改善箇所説明図

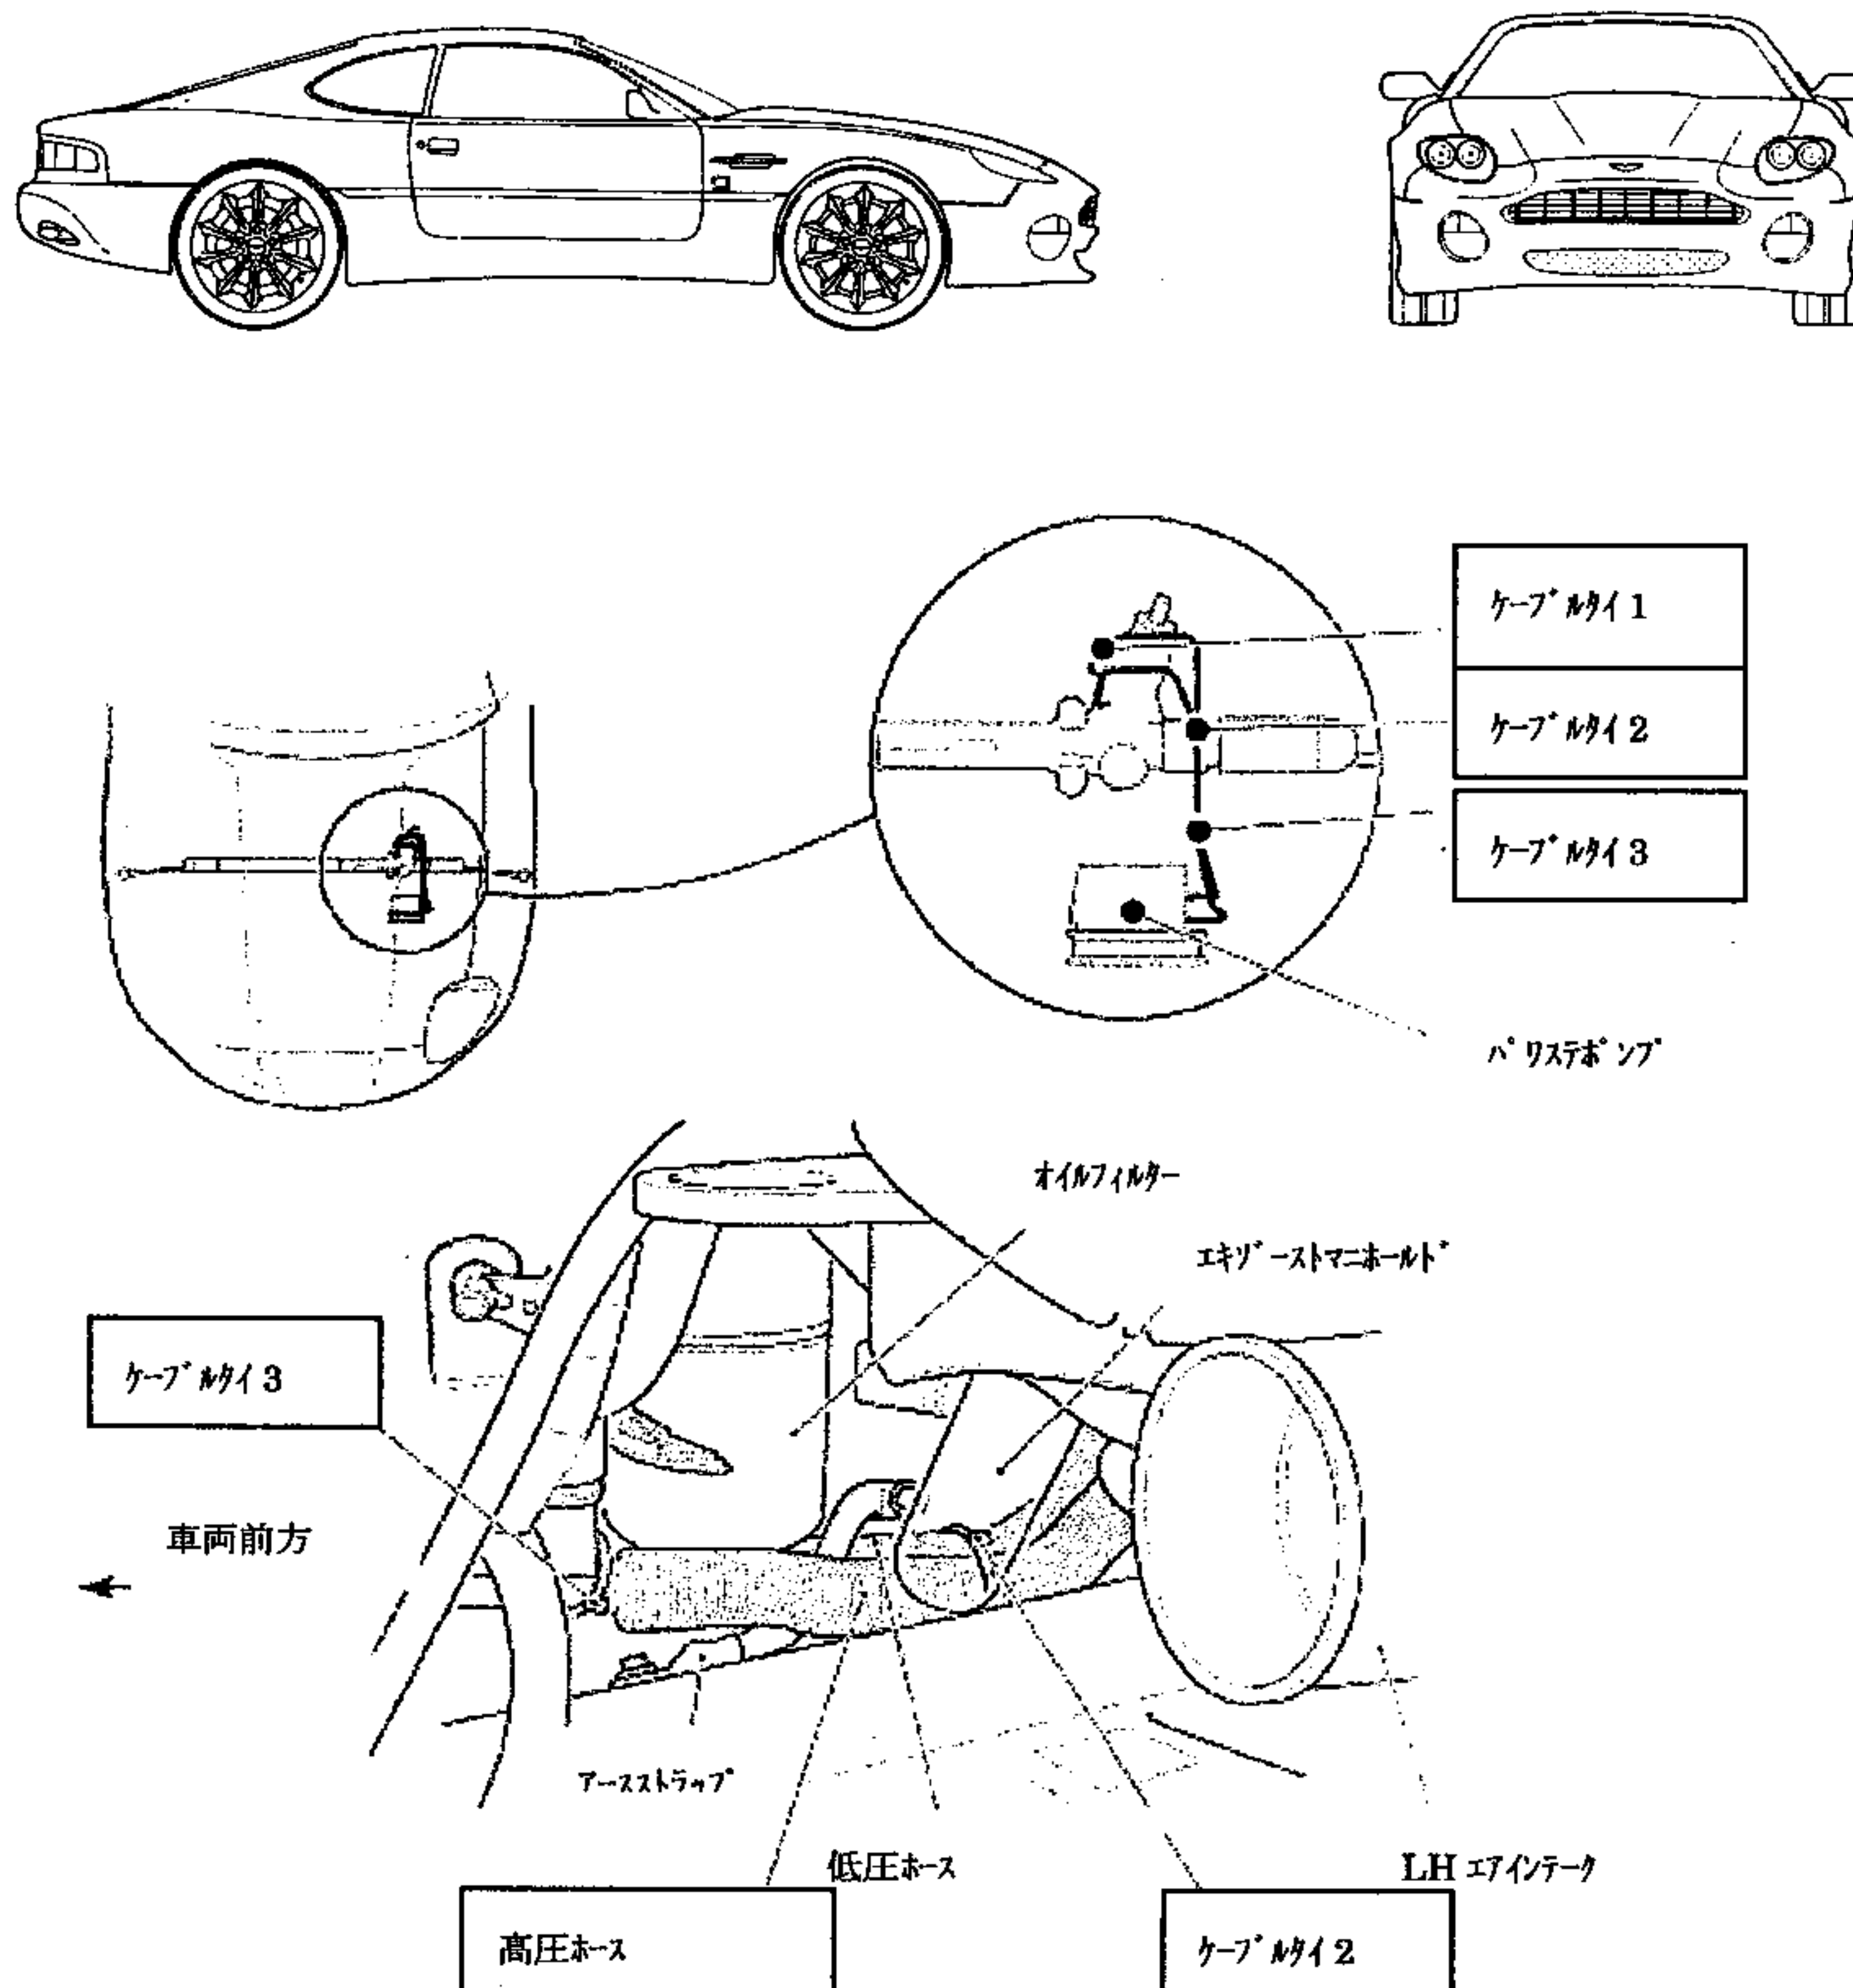
かじ取り装置において、パワーステアリング高圧ホースの取り回しが不適切なため、エンジンの振動等により当該ホースとエキゾーストマニホールドが接触し、当該ホースが破損してパワーステアリングの作動油が漏れ、かじ取りハンドルの操舵力が増大し、最悪の場合、漏れた作動油が着火して火災に至るおそれがある。

全車両、当該ホースを対策品と交換すると共に、ケーブルタイを用いて取り回しを変更する。

エンジンルーム左側前方サイドパネルの内側に白いペイントにて印をつける。
